NUOVA ELETTRONICA

Errata corrige, consigli, editoriali

ERRATA CORRIGE
e modifiche per migliorare i nostri PROGETTI

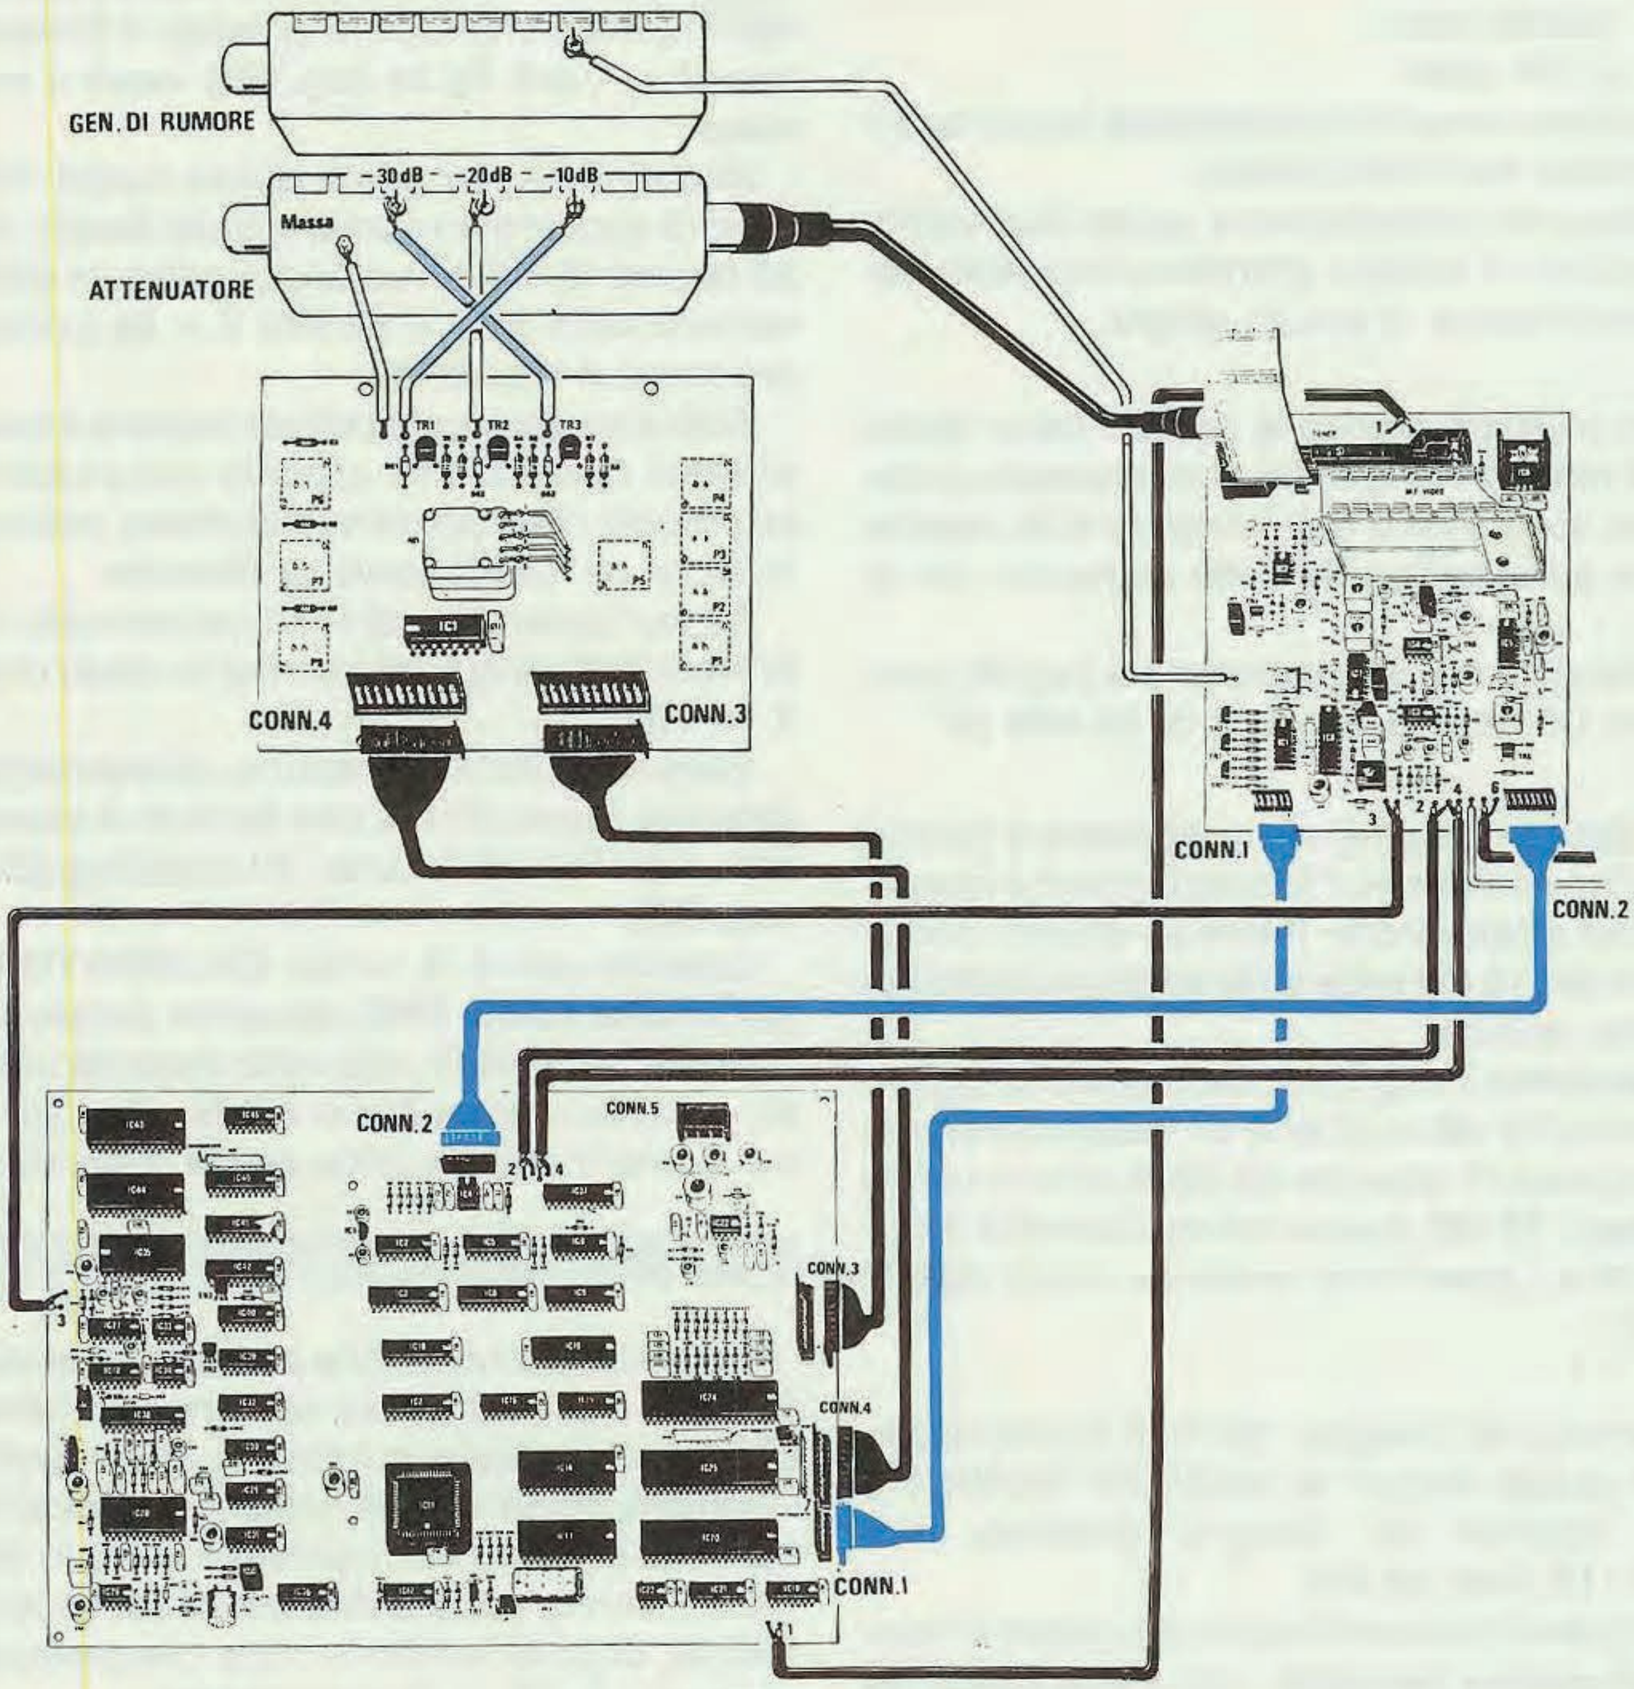
Fig.2 L'Industria che ha montato il Modulo Attenuatore ha invertito l'uscita ''10 dB'' con quella ''30 dB''. Il problema può essere risolto facilmente invertendo i due fili come visibile in figura. Nell'elenco componenti della scheda LX.1051 la tipografia ha scritto per IC22 = integrato TBA.2822/M, mentre la sigla corretta è TDA.2822/M, cioè ha scritto una ''B'' al posto della ''D''.

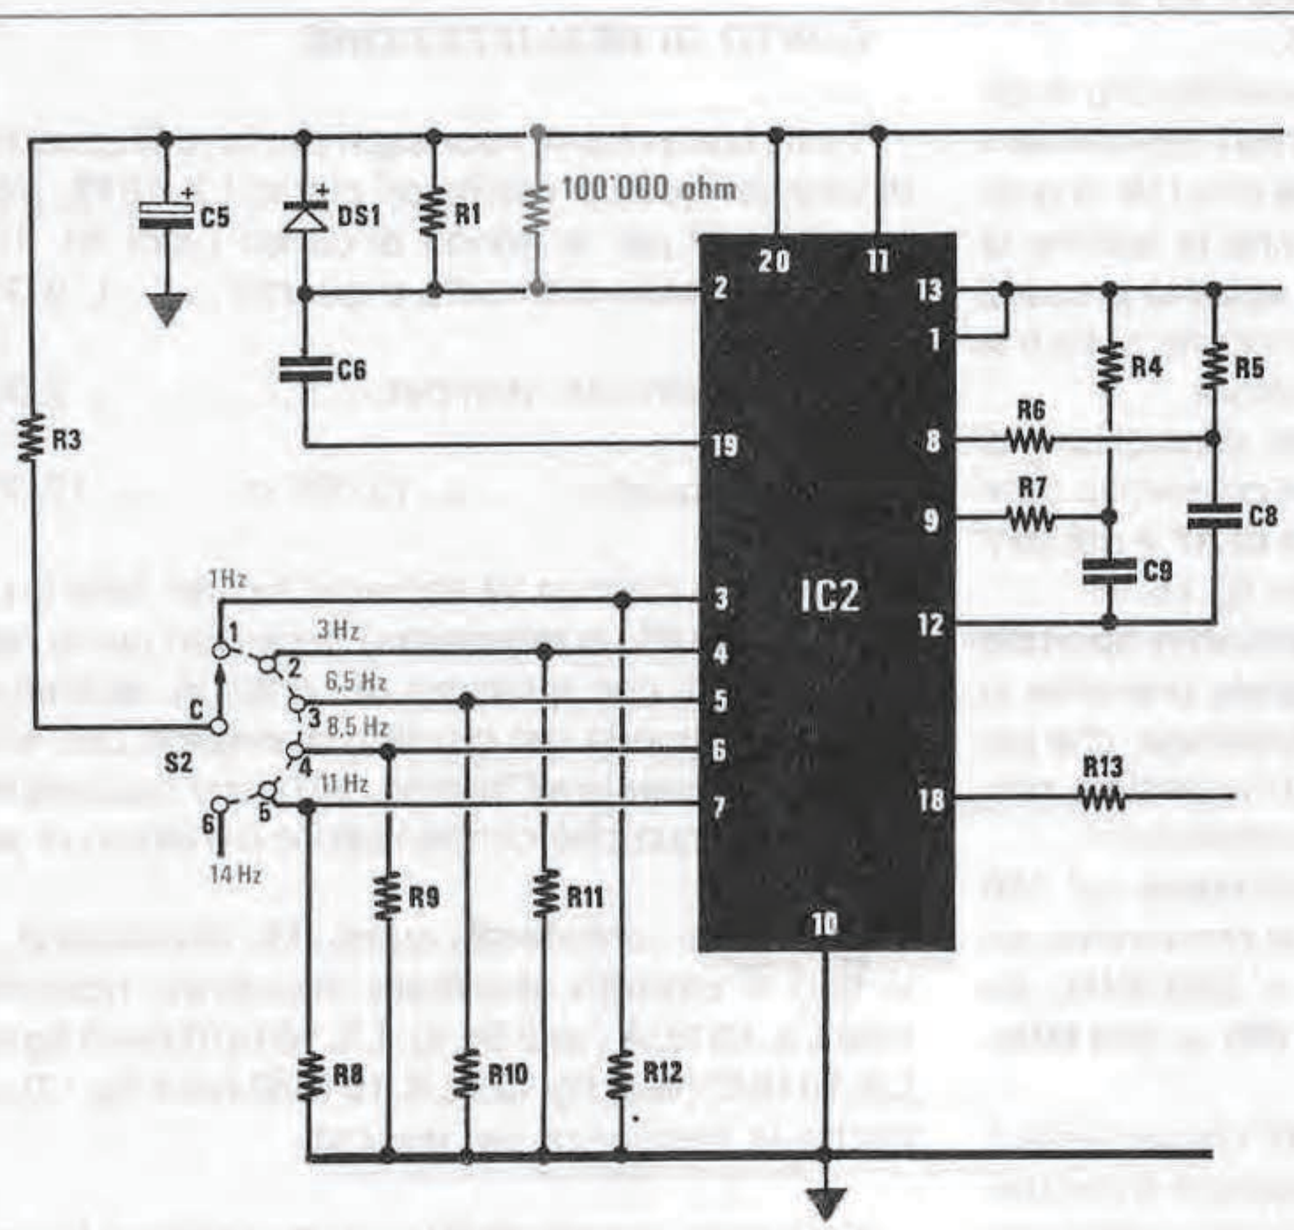
Fig.1 A chi ha inserito nella Magnetoterapia LX.950 lo stadio di potenza LX.987 e nota che il diffusore surriscalda, consigliamo di applicare sull'LX.950 una resistenza da 100.000 ohm in parallelo alla R1.

Fig.3 Schema elettrico del circuito LX.1407/B nel quale sono visibili il contatore 4040 (IC1) ed il nuovo microprocessore ST7 siglato EP1407B (IC2).

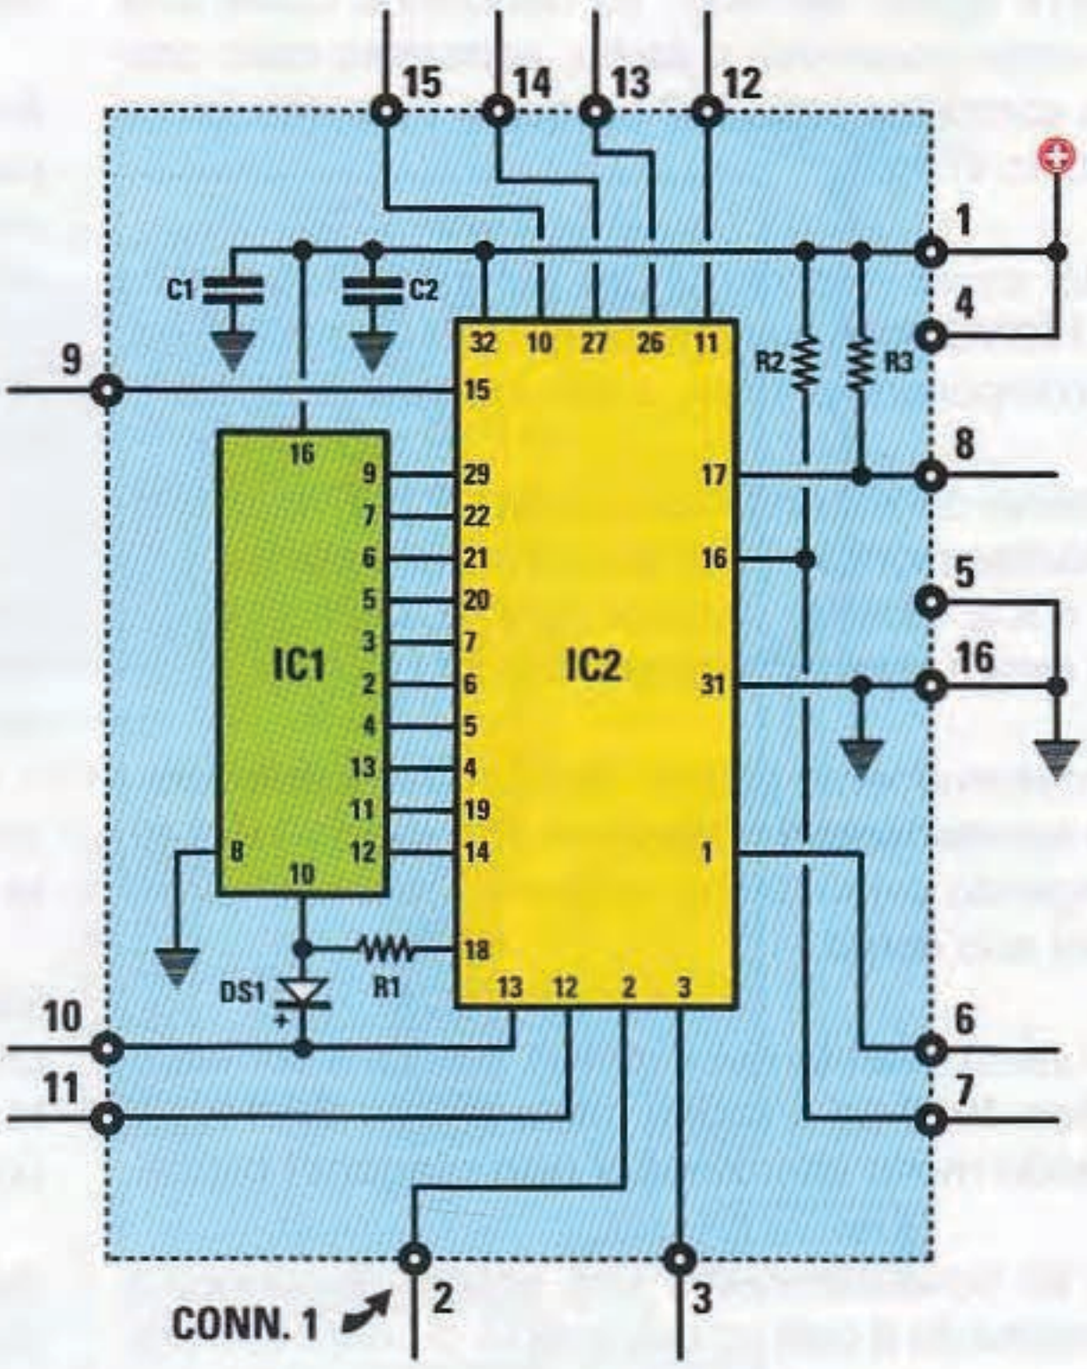
In fig.3 abbiamo riprodotto lo schema elettrico della modifica, nel quale potete notare che il microprocessore **ST6** è stato sostituito dal microprocessore **ST7** (vedi **IC2**) siglato **EP1407B**.

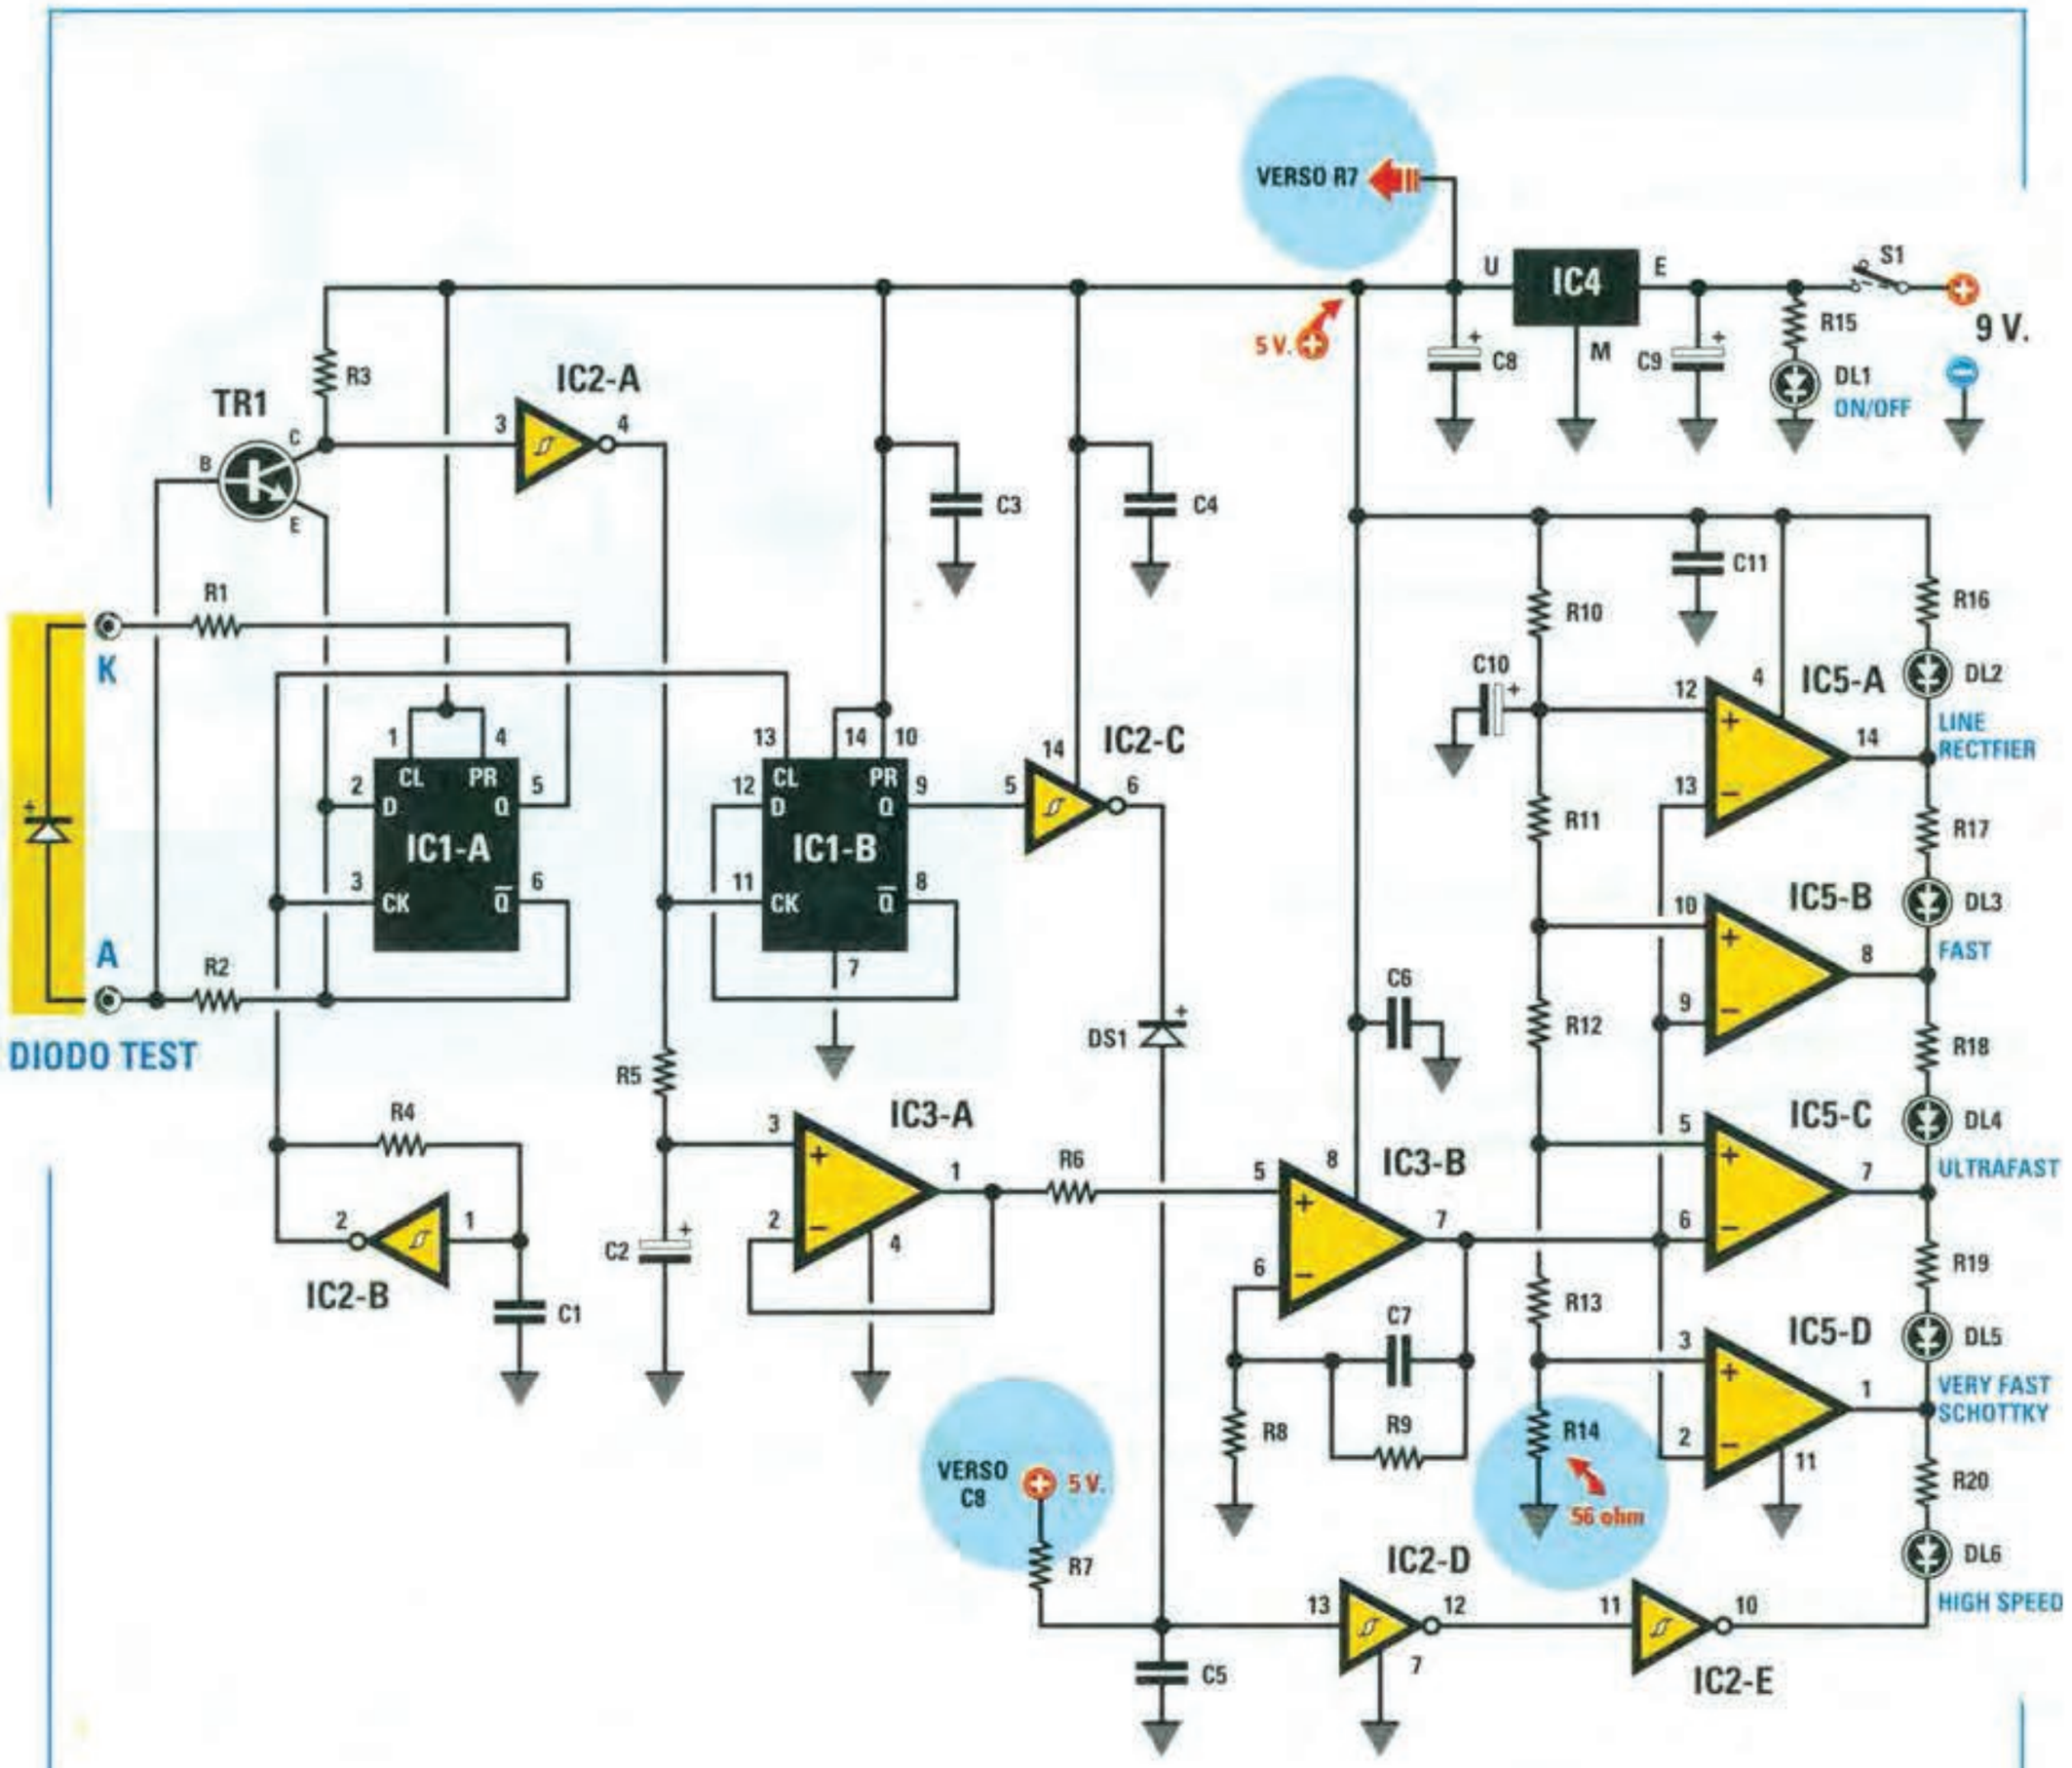
Fig.1 Schema elettrico corretto del Diode Speed Tester siglato LX.1642 per misurare il valore di Time Reverse Recovery dei diodi. Il punto indicato "verso R7" e, di conseguenza anche il punto indicato "verso C8", è alimentato a 5 volt. Il valore della resistenza R14, che nell'elenco componenti risultava da 33 ohm, deve essere portato a 56 ohm.
